formulez prezenta opinie urbanistica privind documentația de Plan Urbanistic Zonal elaborată pentru terenul în suprafață de 85.888 mp, situat în proximitatea străzilor Soveja, Panait Cerna și Chiliei, teren situat într-un context urban extrem de sensibil, la limita dintre o zonă de locuire unifamilială P+1/P+2, un parc natural emblematic al municipiului (Parcul Tăbăcărie – Micro rezervația), Stadionul „Gheorghe Hagi”, Palatul Copiilor și zona comercială LIDL.

PLAN URBANISTIC ZONAL ANSAMBLU MULTIFUNCȚIONAL MIXT – LOCUINȚE COLECTIVE, COMERȚ, BIROURI, SERVICII STR. SOVEJA, MUNICIPIUL CONSTANȚA			PROIECTANT GENERAL S.C. BAM ARCHITECTURE & MORE S.R.L. CUI 34248443 J23/925/2015 maria@bamstudio.ro PROIECTANT DE SPECIALITATE  S.C. ROZUA Asociați S.R.L. CUI 40664814 J40/14526/2022 rozua@studiiurbane.ro	
BENEFICIAR S.C. CAMBELA PROD S.R.L.			ȘEF PROIECT arh. Cristina ENACHE	
NR. PROIECT P47/2023	NR. CONTRACT P43/2023, P47/2023	DATA OCTOMBRIE 2025	PROIECTAT urb. peis. Diana-Cristina NEAGU urb. Iulian CHIVU	
NUME PLANȘĂ REGLEMENTĂRI URBANISTICE				
NR. PLANȘĂ 08	SCARA 1:2000		MANAGER PROIECT arh.urb.peis. Iulia SMĂRĂNDIOIU

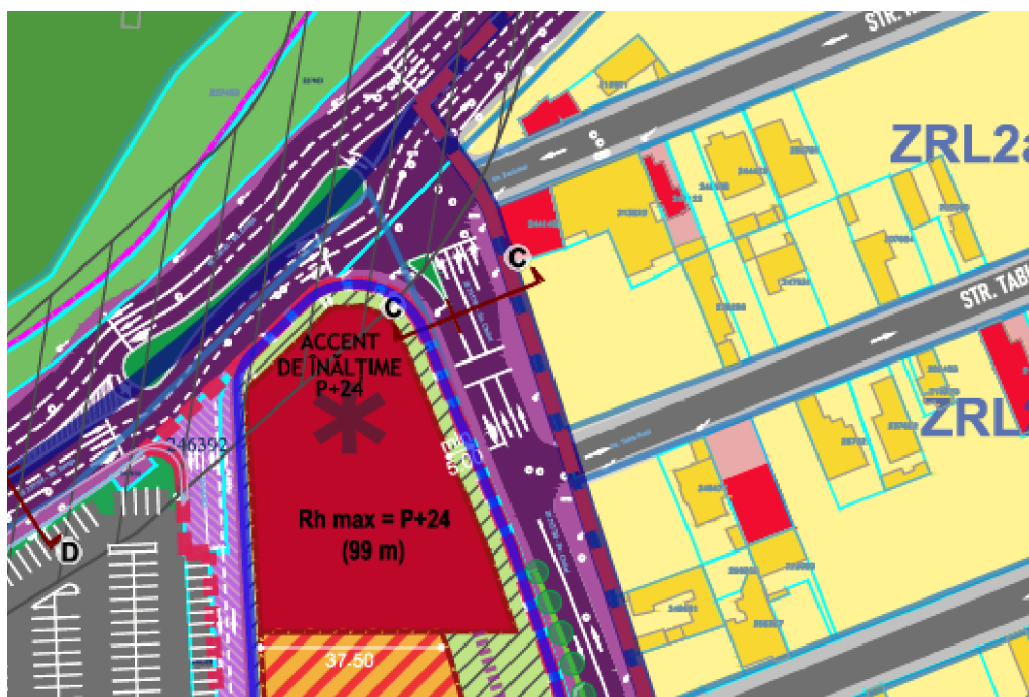
21. În ceea ce privește regimul de înălțime, documentația propune o succesiune de volume înalte, crescând brusc de la P+2E în zona locuințelor individuale la P+5E (20m), P+12E (43m), P+15E (55m), P+20E (80 m) și un turn de P+24E cu o înălțime de aproximativ 99 – 100m. Turnul de 100 m propus domină complet zona și umbrește atât locuințele unifamiliale, cât și parcul, anulează complet vizibilitatea spre Palatul Copiilor și zona sportivă, intră în conflict vizual cu nocturnele stadionului Gheorghe Hagi, care au fost identificate în documentație ca elemente „*reper*”, deși turnul le depășește de aproape 3 ori.

22. „Gradarea” invocată în text nu se regăsește nici în modul de așezare a clădirilor, nici în relația lor cu țesutul urban învecinat. Dimpotrivă, clădirile sunt dispuse într-un mod aleatoriu, fără aliniamente, fără coerență urbanistică și fără o logică de protejare a locuințelor unifamiliale din imediata vecinătate. Alternanța nejustificată de clădiri foarte înalte cu clădiri mai joase – fără o logică de tranziție reală – conduce la efecte severe de umbrire, lipsa de intimitate, suprasolicitare vizuală a spațiilor publice și anularea caracterului existent al cartierului. Reglementarea propune salturi bruște, nejustificate: de la locuințe P+1E / P+2E pe una dintre laturi, dezvoltatorul ridică imobile de 80–99 m, fără o zonă tampon reală.
